**Modulo per la presentazione delle osservazioni per i piani/programmi/progetti sottoposti a procedimenti di valutazione ambientale di competenza statale**

ID: Codice procedura (ID\_VIP/ID\_MATTM):10844

Impianto per la produzione di energia elettrica da fonte eolica, costituito da 6 aerogeneratori della potenza complessiva di 37,2 MW, un sistema di accumulo da 25 MW e relative opere connesse in località "Rempillo" nel comune di Pitigliano (GR).

Immagine n. 5 Intervisibilità degli impianti eolici della provincia di Viterbo anche in quella di Grosseto, in particolare nel pitiglianese.

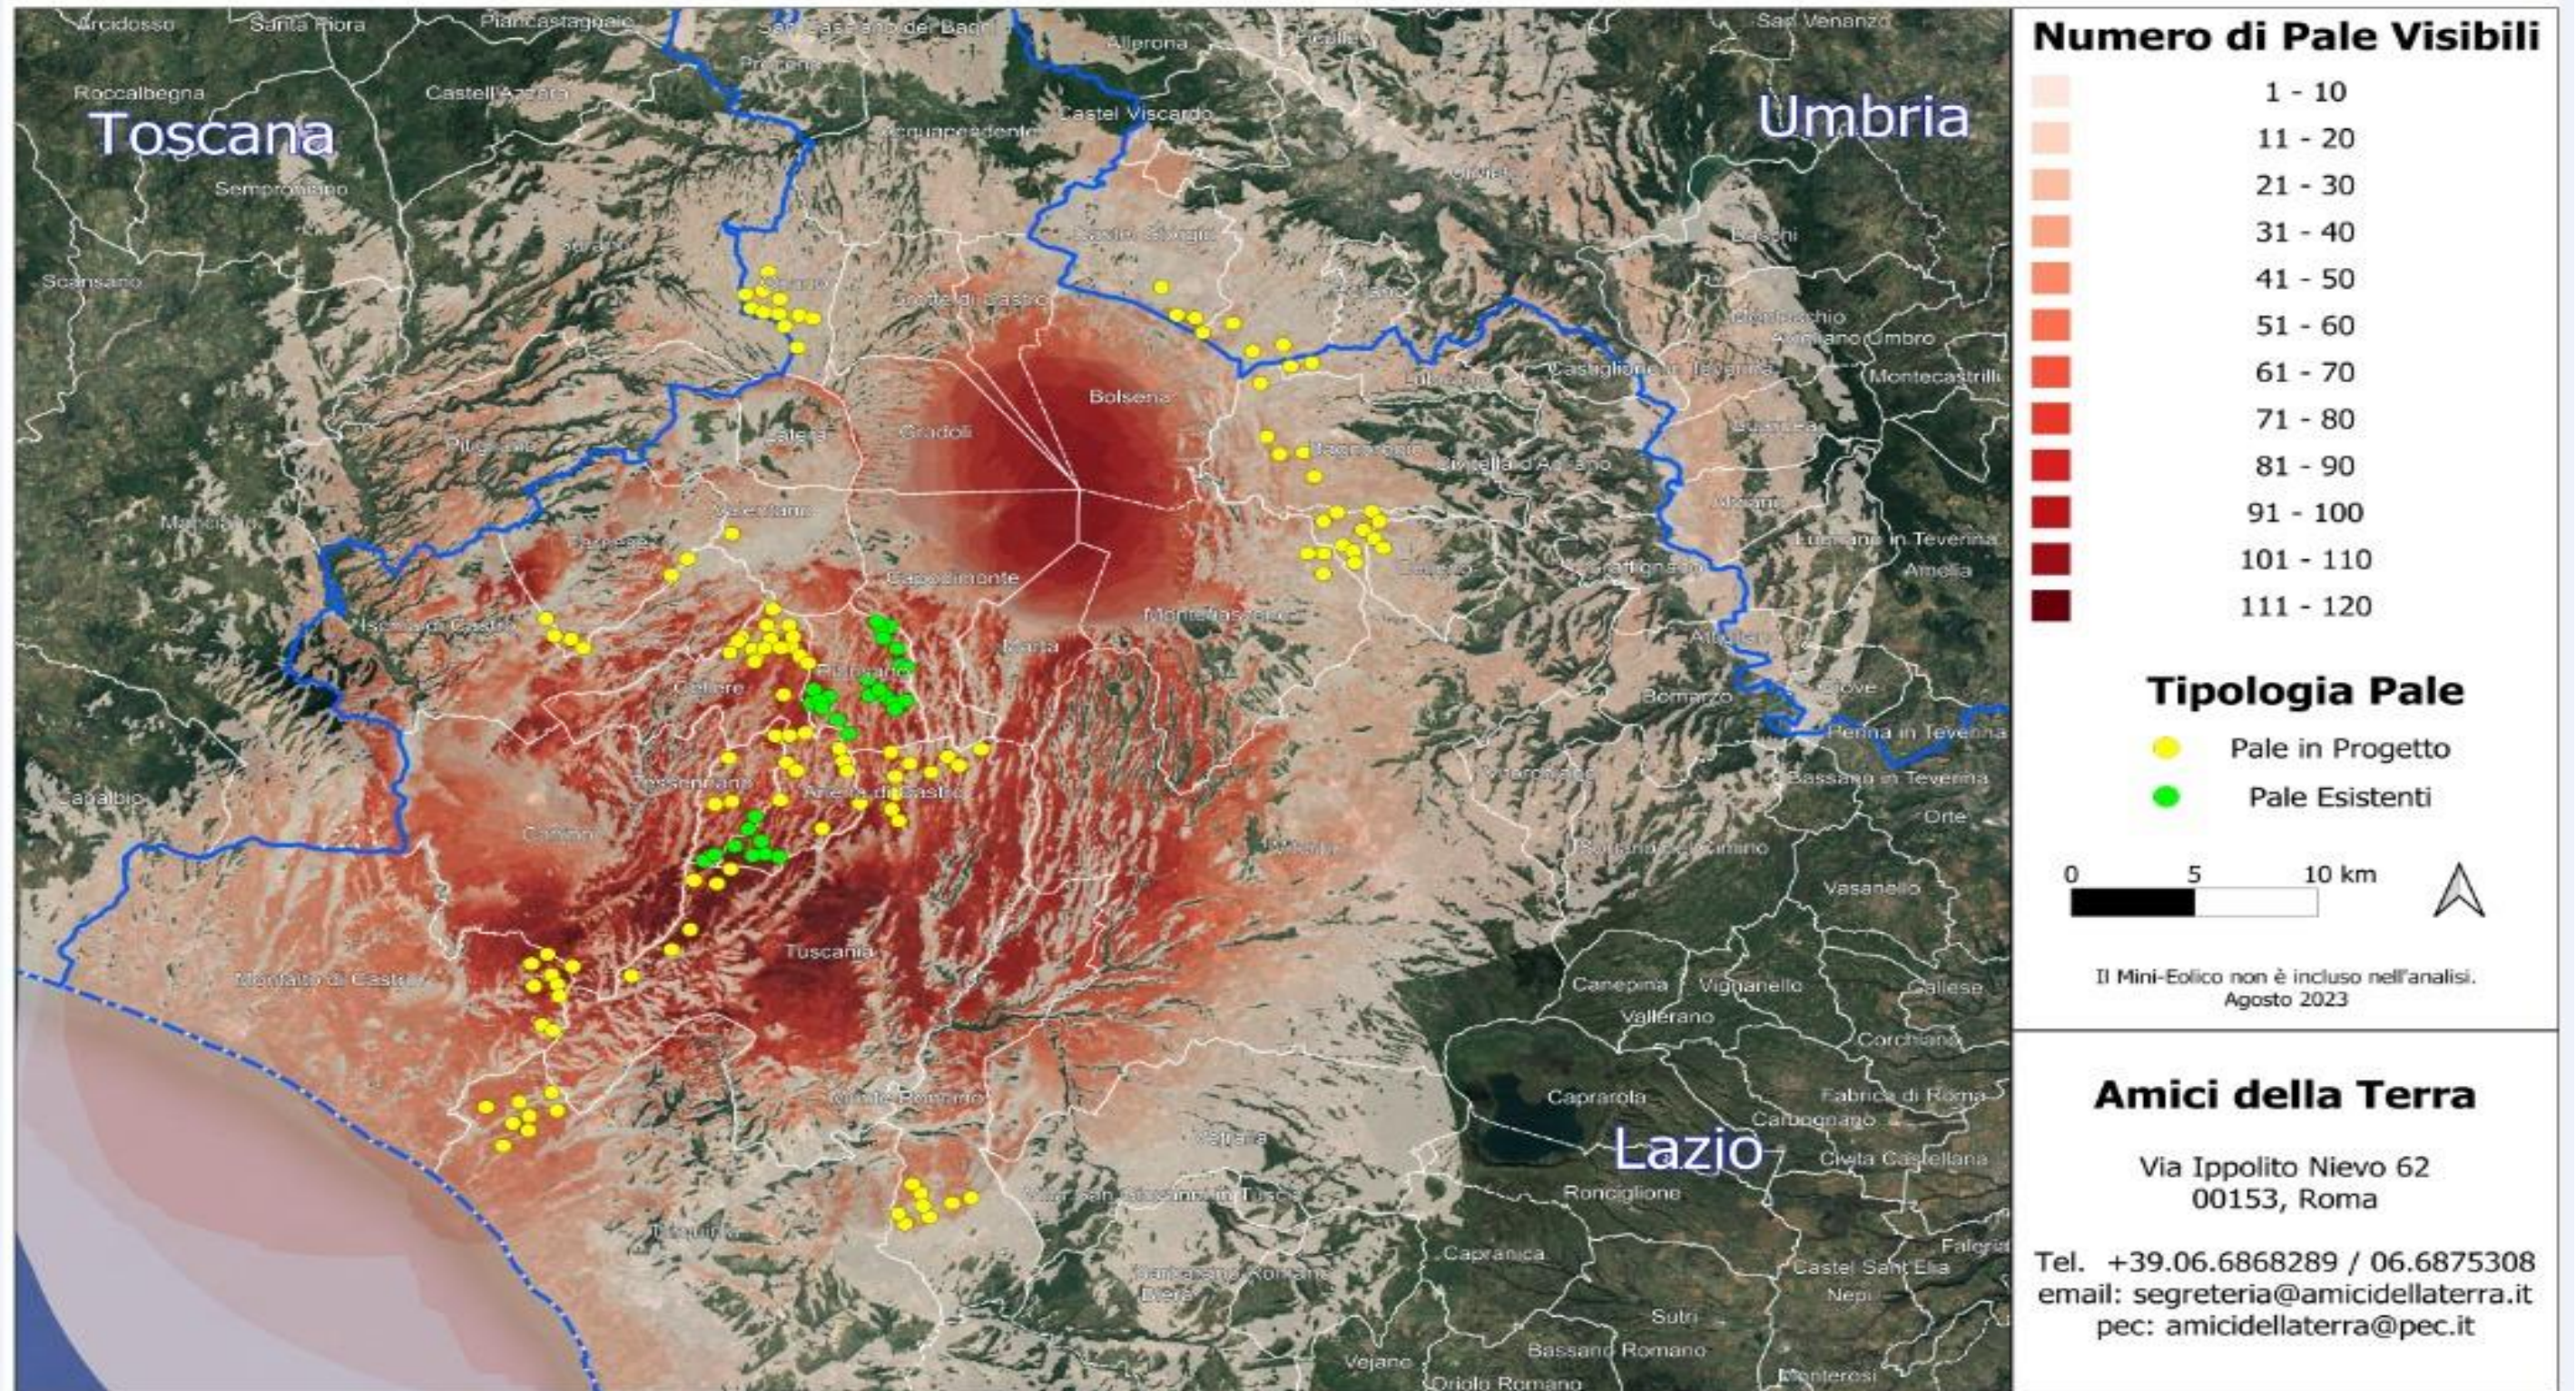
Quindi anche la Regione come Ente deputato dalla normativa nazionale a legiferare sulle aree idonee e non idonee si è espressa riguardo al fatto che abbia assolto ai doveri e alle quote stabilite dal PNIEC e in ambito regionale la provincia di Viterbo è stata quella con il più alto tasso di impianti FER tra tutte e quindi ormai satura ed il cumulo degli impianti FER installati, autorizzati e in progetto rappresenta una elevata criticità per la sostenibilità ambientale di ulteriori eventuali iniziative. L'impianto eolico “ Rempillo” pur essendo “esterno al confine provinciale e regionale ma nelle sue immediate vicinanze ( a soli 100 metri i primi due aerogeneratori) oltre ad impattare sul territorio e sulle economie di tre Comuni del Lazio ( Farnese, Valentano e Latera) si trova nelle fasce di rispetto dei Beni di notevole interesse pubblico come si è evidenziate nelle Osservazioni nn. 1 e 2 e crea anche degli impatti negativi anche sui beni naturalistici come verrà dettagliato nell'Osservazione n. 4. Inoltre andrebbe a sommarsi al già enorme cumulo di impianti eolici e fotovoltaici e geotermici che già creano una elevata criticità ambientale nella provincia di Viterbo e interferiscono anche con il territorio toscano come si può vedere dalle immagini nn. 4 e 5 dell'Allegato n. 1.
